N/Réf. : BXL21516_747_PUN
Gest. : TS
V/Réf. : 2043-0583/01/2024-282PR
Corr DPC: Caroline CRIQUILION
NOVA : 04/PFU/1977671
Corr DU: Gilles VANDEBROUCK
Julien DOIGNIES

BRUXELLES. Rue des Harengs, 14 - 16
(= ensemble classé / en zone de protection de la Grand-Place)
PERMIS UNIQUE : Rénover deux immeubles mixtes de commerce et logement, rénover le commerce au RDC, réaliser des modifications intérieures visant notamment à réinstaurer un accès indépendant aux logements, et modifier le nombre de logements aux étages passant de deux à trois logements dont un logement touristique
Demande de BUP – DPC / BUP – DU du 26/08/2025

Avis de la CRMS

Plan du rez-de-chaussée en situation projetée et comparaison de la répartition des unités de logement entre le premier et le second projet. Documents extraits du dossier de demande.

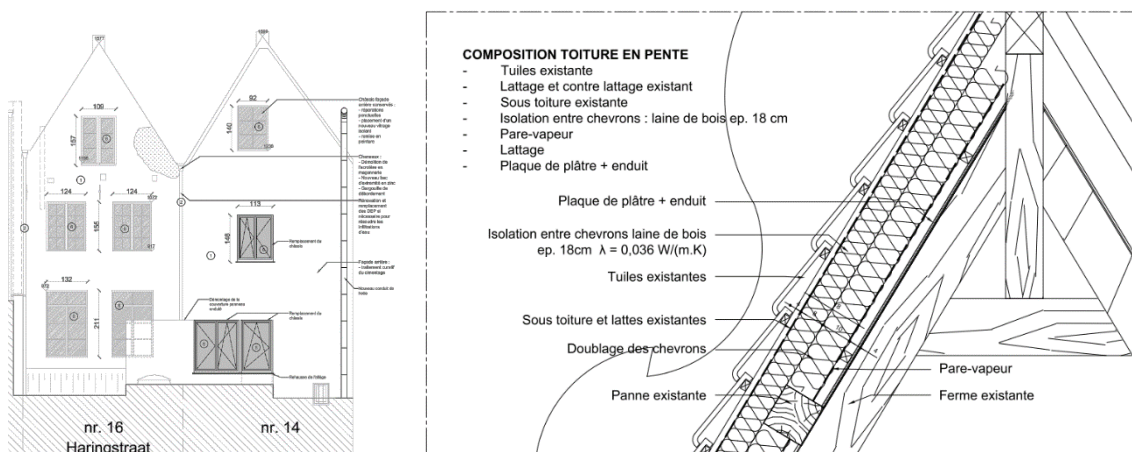
La Commission estime en revanche que l'installation d'une petite cuisine séparée de l'Horeca, à front de rue au rez-de-chaussée du n°14, est incongrue et dévalorisante pour la devanture de cette maison. **Elle demande donc de renoncer à l'implantation d'une cuisine à cet emplacement, et d'y développer une fonction propre au n°14** (petit bureau, espace dédié aux logements aux étages...).

La CRMS accepte le déplacement des sanitaires du n°16 à l'entresol du n°14, dans la mesure où cette intervention permet d'affecter le premier étage du n°16 au logement et améliore l'isolation phonique entre les différentes fonctions.
